AUSZUG AUS DER NIEDERSCHRIFT ÜBER DIE ÖFFENTLICHE SITZUNG DES MARKTGEMEINDERATES DONAUSTAUF

Sitzungsdatum: Donnerstag, 12.11.2020

5 Änderung des Bebauungsplanes Bayerwaldstraße durch das Deckblatt Nr. 3 ehem. Czech-Areal **a) Behandlung der eingegangenen Stellungnahmen** **b) Billigung der geänderten Planung und Beschluß zur erneuten öffentlichen Auslegung**

Abb.: BayernAtlasPlus: Überschwemmungsgrenze HQ extrem

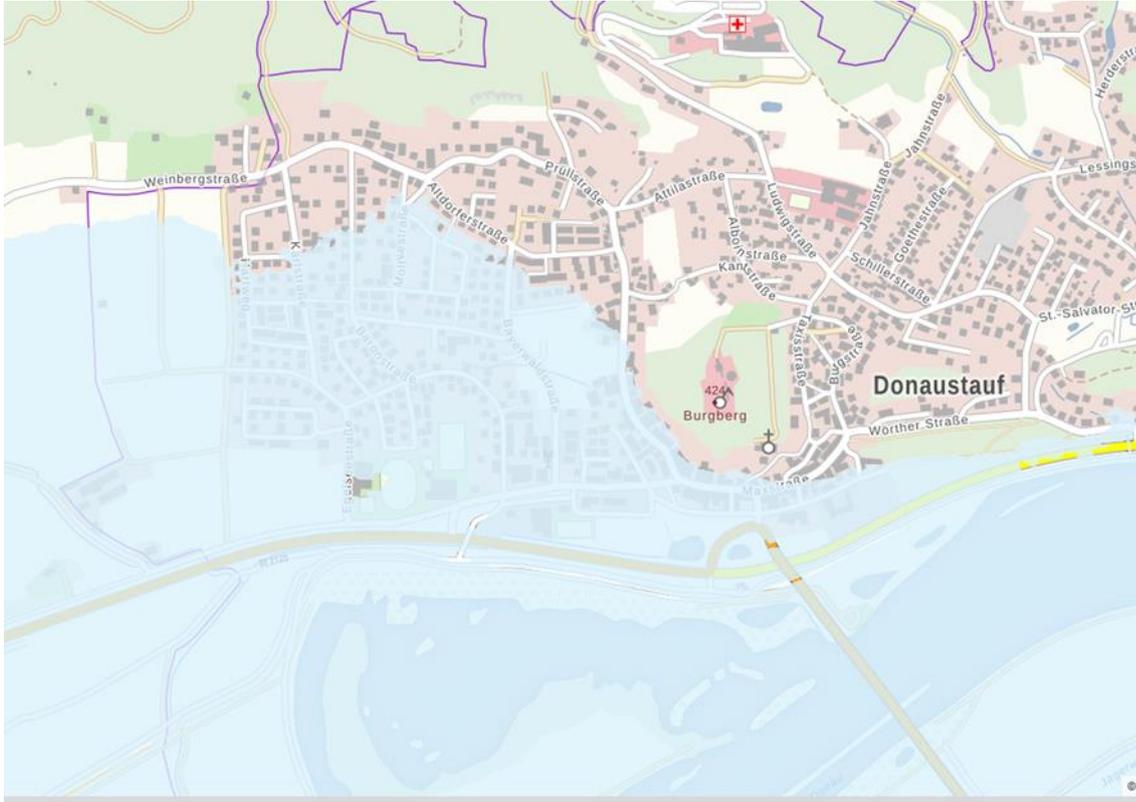
Grundsätzlich verweisen wir auf unsere Stellungnahme vom 18.02.2020. Wir stellen fest, dass die Hochwassergefahrenfläche bei HQextrem nach wie vor nicht in der Plandarstellung eingetragen ist. Dies ist nachzuholen.

Nach Abwägung überwiegen die Belange, die für die Festsetzungen des Bebauungsplanes, die Neugestaltung des bestehenden Baurechts sowie die Wiedernutzbarmachung der ehemaligen gewerblich genutzten Fläche sprechen.

Der Umstand, dass das gesamte Planungsgebiet innerhalb der Hochwassergefahr Fläche HQ extrem liegt, ist in den textlichen Hinweisen und der Überschrift „Schichten- und Hangwasser, Überschwemmungsgefährdung, Versickerung und Ableitung von Regenwasser/Schmutzwasser“ beinhaltet.

Die Hochwassergefahren Fläche HQ extrem wird nachrichtlich in die Hinweise am Plan aufgenommen.

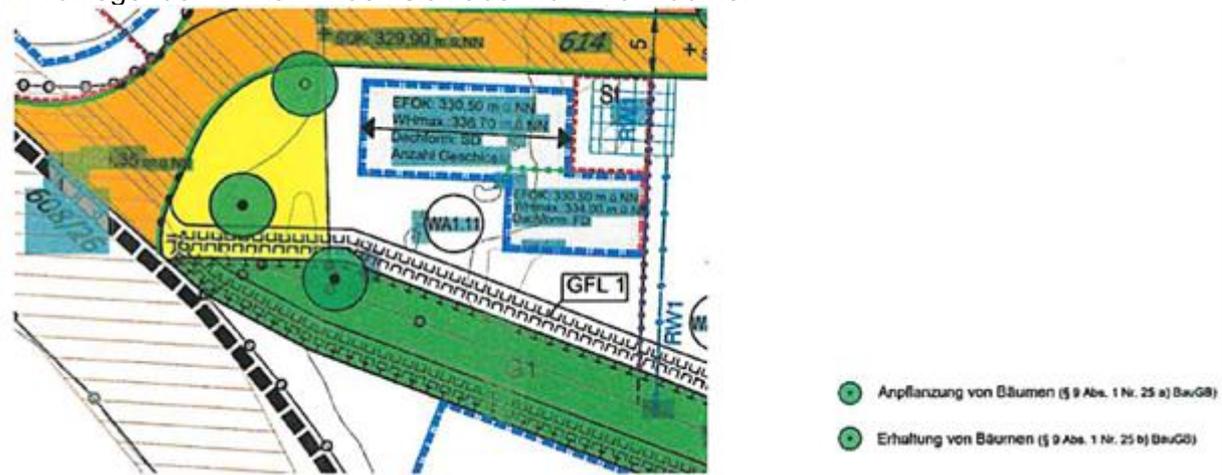
Folgende bachbegleitende Bäume am nordwestlichen Rand des Baugebietes 2a sollten erhalten werden: Vier Erlen, Walnussbaum – gepflanzt vom OGV Donaustauf

Im vorliegenden B-Plan finden sich aber nur zwei Bäume:

Des Weiteren liest sich der Absatz 2.13.3 „Festsetzung zum Erhalt von Bäumen“ eher wie eine Anleitung zum loswerden:

Um die Renaturierung des Nordufers zu ermöglichen und eine dauerhafte Zugänglichkeit zum Renaturierungsabschnitt sicherzustellen, ist leider die Beseitigung von 2 Bäumen unvermeidbar. Die Festsetzung, dass bei Verlust eines Baumes (was im uneingeschränkten Gültigkeitszeitraum des Bebauungsplanes nicht ausgeschlossen ist) ein Ersatz zu pflanzen ist, ist aus grünordnerischen Gründen erforderlich.

Planänderungen sind aus Sicht des Planverfassers nicht erforderlich.
